REGIONE DEL VENETO

COMMISSIONE REGIONALE V.I.A.
(L.R. 26 marzo 1999 n°10)

Parere n. 355 del 23/05/2012

Oggetto: NEKTA SERVIZI S.r.l. – Impianto di recupero e smaltimento di polveri di ossidi di ferro. Comune di localizzazione San Donà di Piave (VE). Comune interessato: Noventa di Piave (VE).
Domanda di compatibilità ambientale con contestuale approvazione del progetto ai sensi del D.Lgs. n. 4/08 e dell'art. 23 della L.R. n. 10/99 (DGR n. 308 del 10/02/2009 - DGR n. 327 del 17/02/2009) e rilascio dell'Autorizzazione Integrata Ambientale ai sensi del D.Lgs. n. 59/2005 e della L.R. n. 26/07.

*Elenco dei rifiuti gestibili presso l'impianto secondo codice CER
Ditta Nekta Servizi S.r.l, P.I.P. Parco Tecnologico Nord- San Donà di Piave*

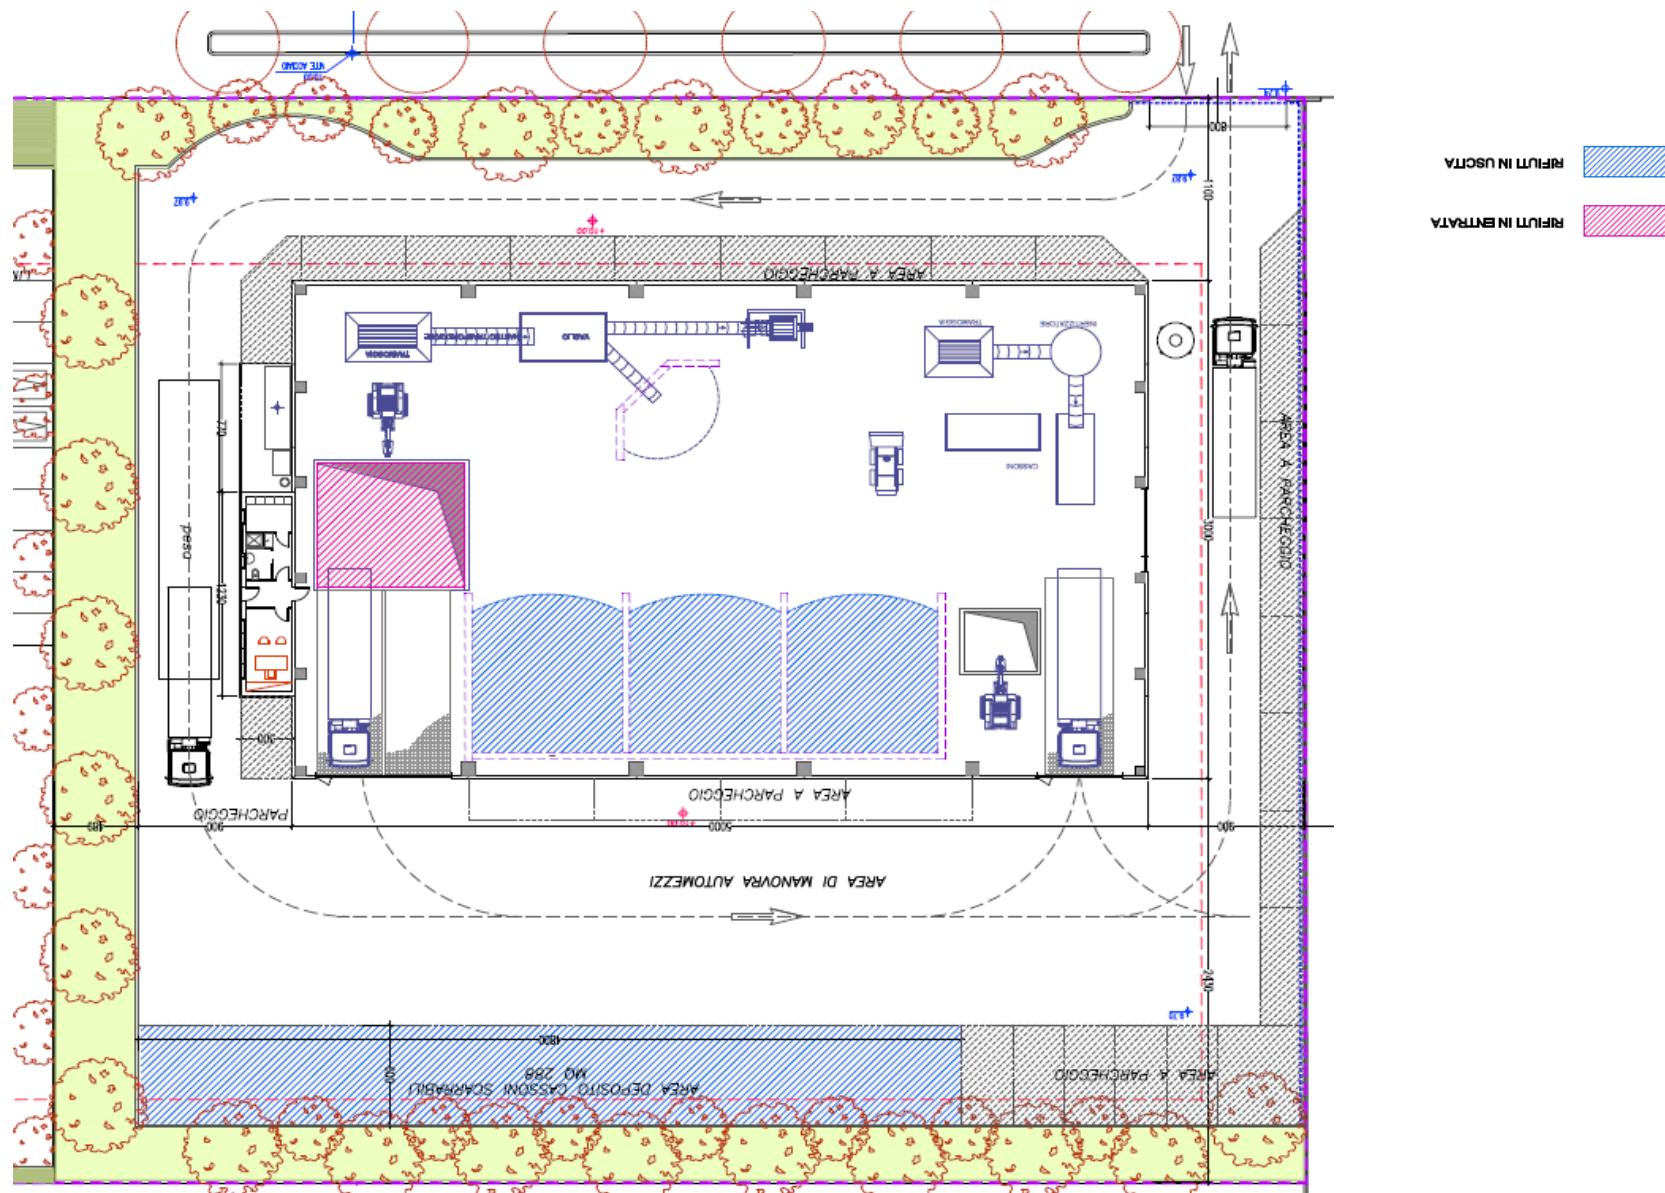
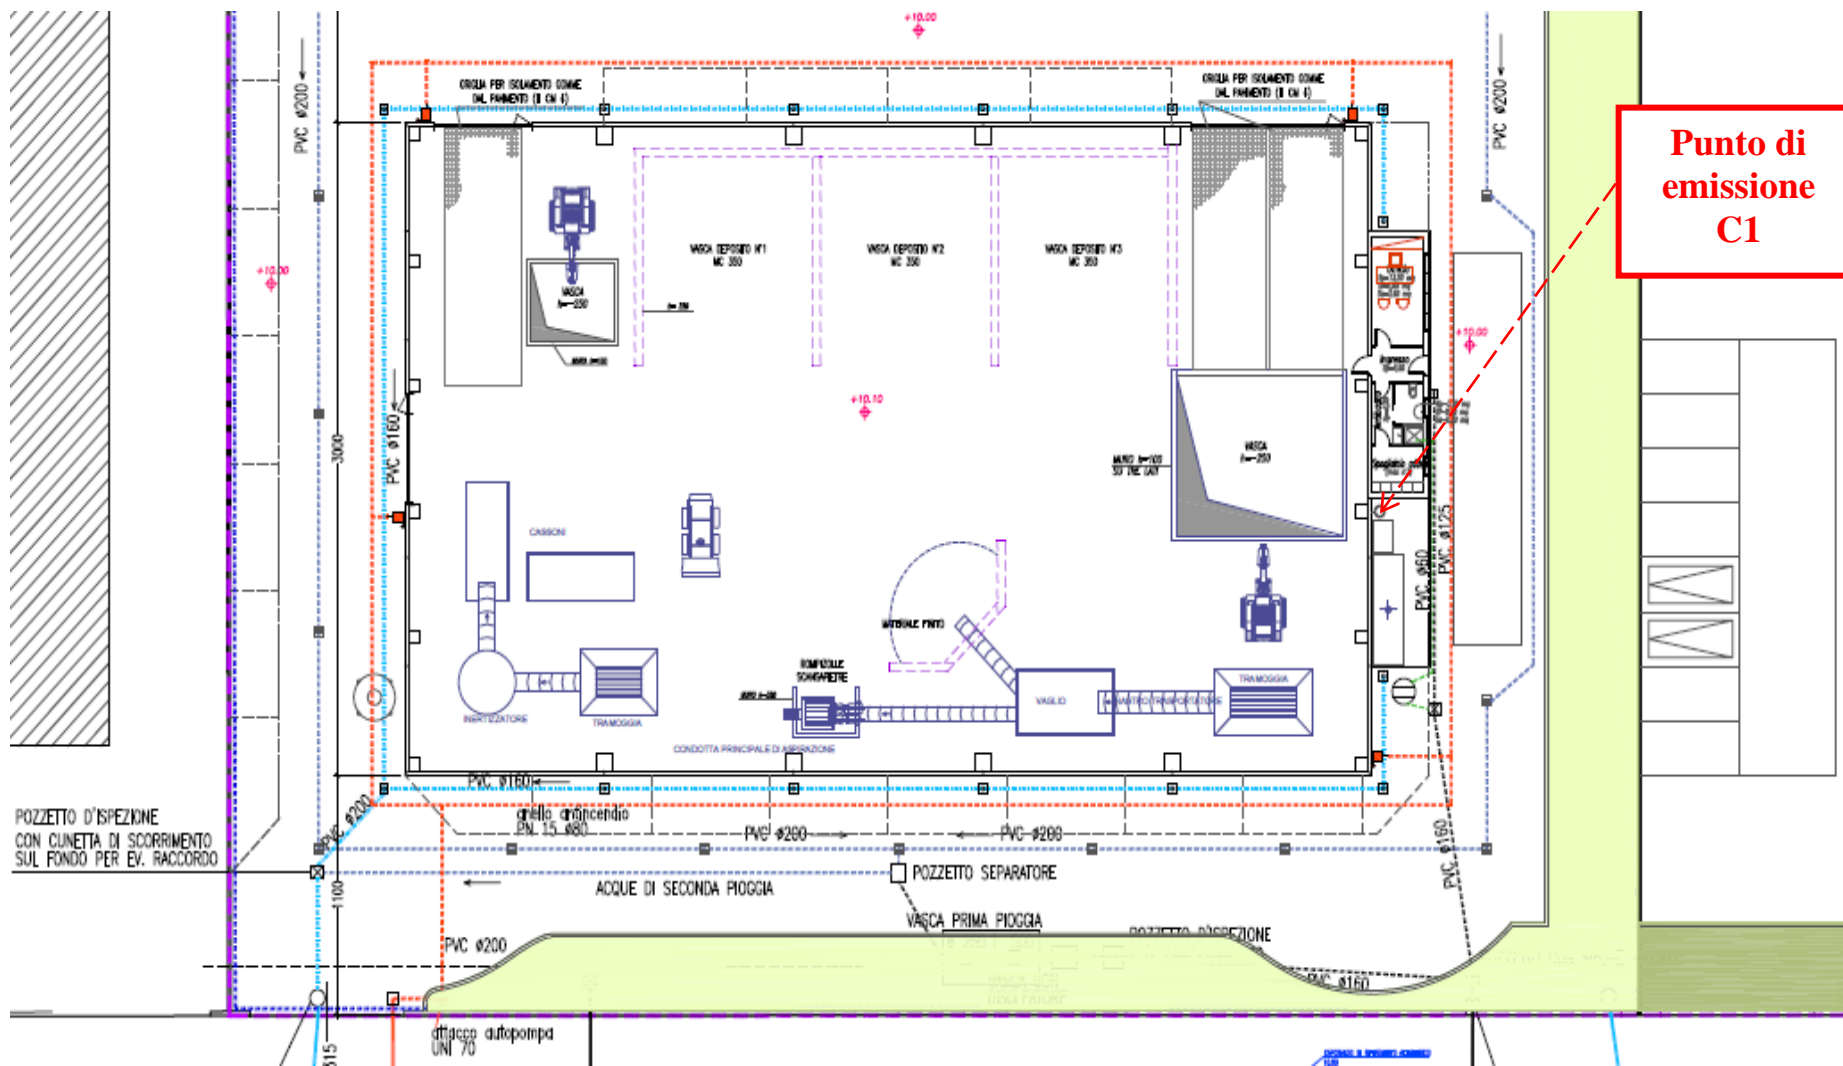
In conclusione dell'istruttoria condotta sulla base della documentazione presentata e delle considerazioni ivi contenute, è emerso che:

- il progetto prevede attività di recupero e smaltimento nel rispetto delle MTD di settore;
- ARPAV-DAP di Venezia dovrà esprimere Parere all'approvazione del PMC presentato dalla ditta;
- sulla base di quanto sopra, e fatte salve le valutazioni e le conclusioni contenute nell'istruttoria predisposta dalla sottocommissione VIA - ai sensi e per gli effetti del disposto degli artt. 11 e 23 della L.R. n. 10/1999 - non sono emersi elementi ostativi al rilascio dell'Autorizzazione Integrata Ambientale per la realizzazione del progetto presentato dalla ditta Nekta Servizi S.r.l., e relativo *all'impianto di recupero e smaltimento di polveri di ossido di ferro* comune di San Donà di Piave, P.I.P. Parco Tecnologico Nord.

- 4.7.3 deposito preliminare (D15) per i rifiuti prodotti dalla ditta: massimo 1000 t di rifiuti (anche inertizzati) non corrispondenti alle specifiche di recuperabilità, di cui massimo 330 t di rifiuti destinati a smaltimento anche inertizzati in cassoni chiusi e stagni nell'area esterna indicata in planimetria in allegato al presente parere;

- 4.8 il presente provvedimento costituisce nella fase di esercizio provvisorio autorizzazione alle emissioni in atmosfera ai sensi della parte V titolo I del D.Lgs. n. 152/06 e ss.mm.ii. per il punto di emissione/camino denominato C1 indicato nella planimetria del presente provvedimento, avente le seguenti caratteristiche:
